**Avis délibéré de la Mission régionale d'autorité environnementale
de la région Nouvelle-Aquitaine
sur le projet de création d'un parc de cinq éoliennes
sur les communes de Vouharte, La Chapelle et Coulonges (16)**

n°MRAe 2020APNA52

dossier P-2019-8422

Localisation du projet : Communes de Vouharte, La Chapelle et Coulonges (16)
Maître d'ouvrage : CPENR Le Chêne Fort (filiale d'ABO Wind)
Avis émis à la demande de l'Autorité décisionnaire : Préfète de la Charente
En date du : 03/03/2020
Dans le cadre de la procédure d'autorisation : Autorisation environnementale

Localisation et implantation du projet -source : extrait de l'étude d'impact p.164

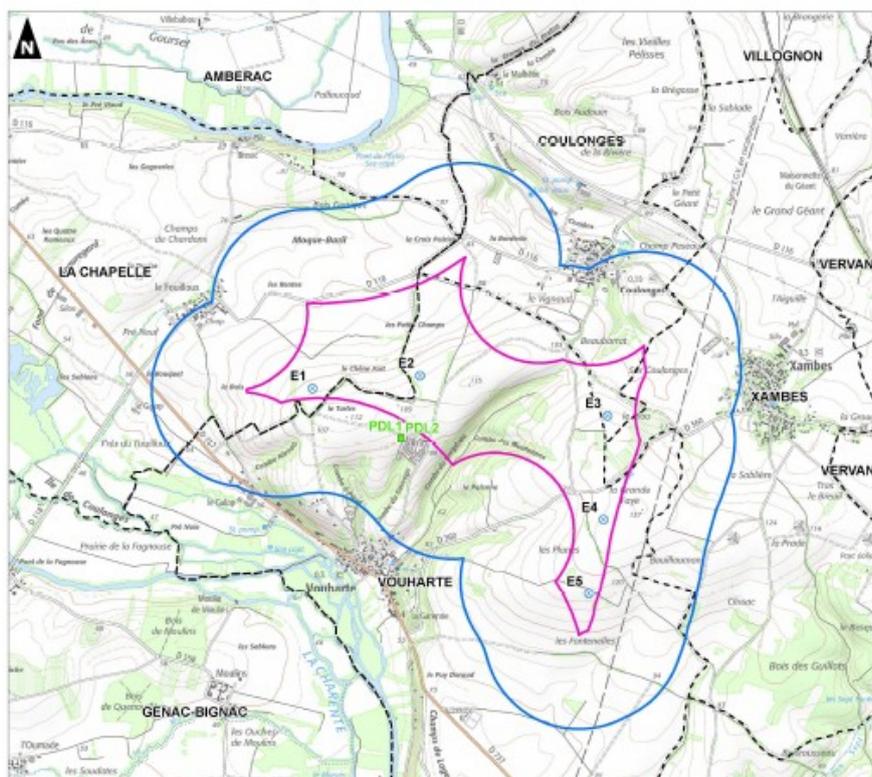
L'étude d'impact n'explique pas le choix d'implantation des deux postes de livraison en dehors de la zone potentielle d'implantation des éoliennes. L'étude évoque par ailleurs un raccordement possible du parc sur les postes sources les plus proches du projet, à savoir les postes de Mansle (11,9 km), Rouillac (16,2 km) et Champniers (21,1 km)². Le tracé vers le poste source de Rouillac traverse potentiellement des zones écologiques sensibles.

La MRAe relève que les implantations des postes de livraison et le raccordement du parc ne sont pas étudiés alors qu'ils constituent des éléments indissociables de son fonctionnement. Ils doivent être intégrés dans la démarche d'évitement, de réduction et à défaut de compensation des impacts du projet.

Environnement éolien du projet source : étude d'impact p.18

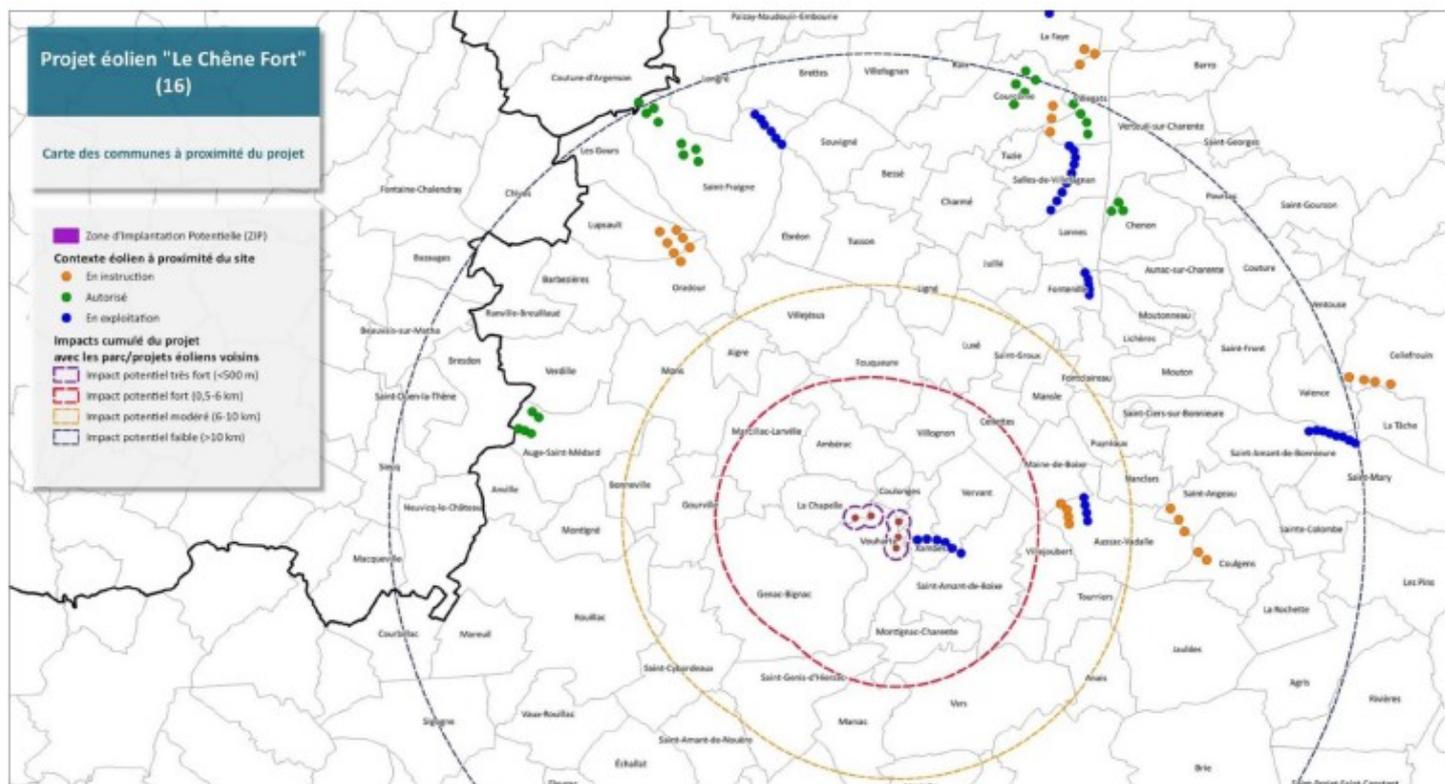
Le projet est implanté dans un secteur qui accueille d'ores et déjà de nombreux parc éoliens, avec une quarantaine d'éoliennes en service dans un rayon de 20 km. On note en particulier la proximité immédiate du projet avec le parc exploité de six éoliennes de Xambes-Vervant.

L'aire d'étude immédiate est par ailleurs située sur le couloir de migration des Grues cendrées. L'étroite proximité entre les six éoliennes du parc éolien voisin de Xambes-Vervant et du groupe des éoliennes E3, E4, et E5 du projet interroge sur les impacts cumulés sur le couloir de migration. Le dossier n'apporte pas d'éléments d'analyse de cet enjeu permettant l'évitement des impacts prévisibles. Il prévoit une mesure spécifique¹² d'alerte et de mise à l'arrêt des éoliennes pour limiter le risque de collision.

L'étude indique qu'aucun des lieux de vie analysés (Fouqueure, Mansie, Saint-Amant de Boixe et Xambes) ne présente de risque de saturation ou d'encerclement. En revanche, un effet notable sur le paysage immédiat est identifié pour le Bourg de Xambes, en raison du cumul des éoliennes du projet avec celles du parc de Xambes-Vervant.
